SØKORTRETTELSER 43

CHART CORRECTIONS

Rettelse nr. / Correction no. 510 - 523

Udsnit kort/Block Chart 134

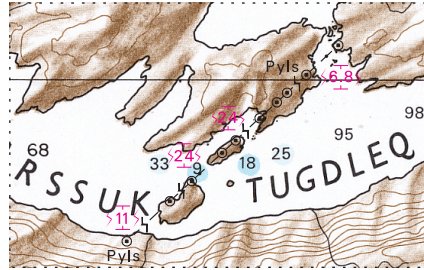
5) 57°23,95'N 10°35,77'E
6) 57°23,51'N 10°37,04'E
- (43/916 2009)
- 516**
134 (INT 1334) **Svanemøllebugten**
- Tilføj medfølgende udsnit  55°43,2'N 12°35,1'E
Insert accompanying block

Udsnit kort/Block Chart 1415

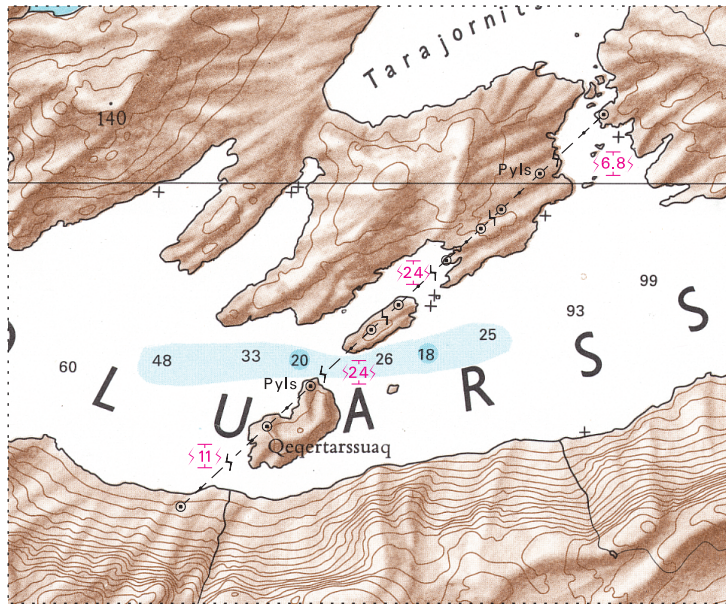
- 520**
1414 **Ikertôq N**
Ret stednavnet "Sarfanguaq" til
"Sarfanguit"
*Amend place name "Sarfanguaq" to
"Sarfanguit"*
(KMS, 7. oktober 2009)
- 521**
1415 **Kangerdluarssuk tugdleq**
Tilføj medfølgende udsnit
Insert accompanying block
(Istak Grønland, 19. oktober 2009)
- 522**
1430 **Kangerdluarssuk tugdleq**
Tilføj medfølgende udsnit
Insert accompanying block
(Istak Grønland, 19. oktober 2009)
- 523**
1450 **Index:**
Planer / Plans Ret stednavnet "Sarfanguaq" til
"Sarfanguit"
*Amend place name "Sarfanguaq" to
"Sarfanguit"*
Havneplan:
Ret stednavnet "Sarfanguaq" til
"Sarfanguit"
*Amend place name "Sarfanguaq" to
"Sarfanguit"*
Ret stednavnet "SARFÂNGUAQ" til
"SARFÂNGUIT"
*Amend place name "SARFÂNGUAQ"
to "SARFÂNGUIT"*
(KMS, 7. oktober 2009)
